RESOLUCIÓN No.

POR MEDIO DE LA CUAL SE OTORGA PERMISO DE OCUPACIÓN DE CAUCE A LA ALCALDÍA MUNICIPAL DE FUNDACIÓN, PARA LA AMPLIACIÓN DE UN PUENTE SOBRE EL CAÑO "EL ARROYO" EN LAS COORDENADAS X74.11295358- W10.40503726.

En cumplimiento de lo ordenado por el acto administrativo de inicio de trámite, se emitió concepto técnico No. 20260415, el cual hace parte integral de la presente resolución, en los siguientes términos:

FOTO 1. Estado actual del cauce y densa cobertura vegetal

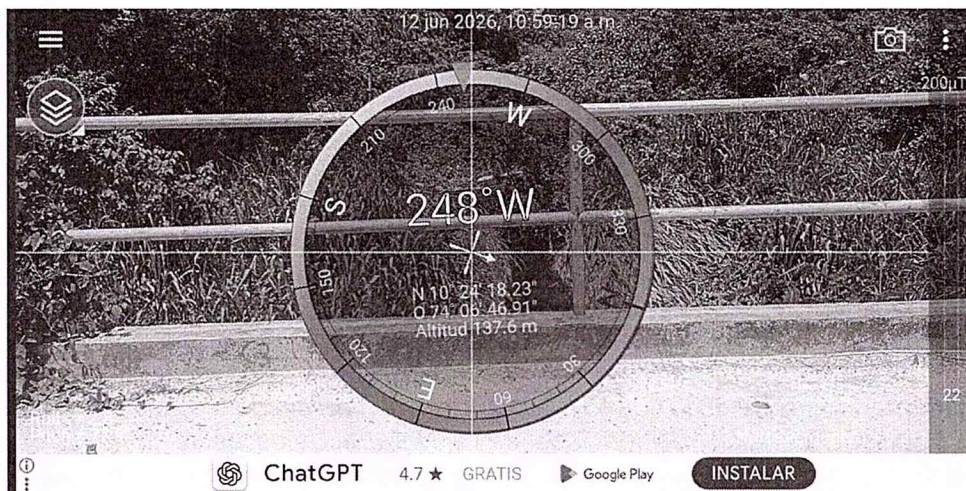
- *Condiciones del cauce: La sección hidráulica del caño El Arroyo bajo la estructura se encuentra claramente definida, aunque en los alrededores del puente y en las laderas se observa una densa presencia de cobertura vegetal (pastos y maleza).*

Se adjuntan al presente concepto los soportes fotográficos (FOTO 1, FOTO 2, FOTO 3 tomados durante la visita de inspección. Estas imágenes evidencian el estado actual del cauce, la abundante vegetación en la zona de influencia directa, las aletas de la estructura y la limitación del ancho vehicular que sustenta la necesidad de la extensión lateral.
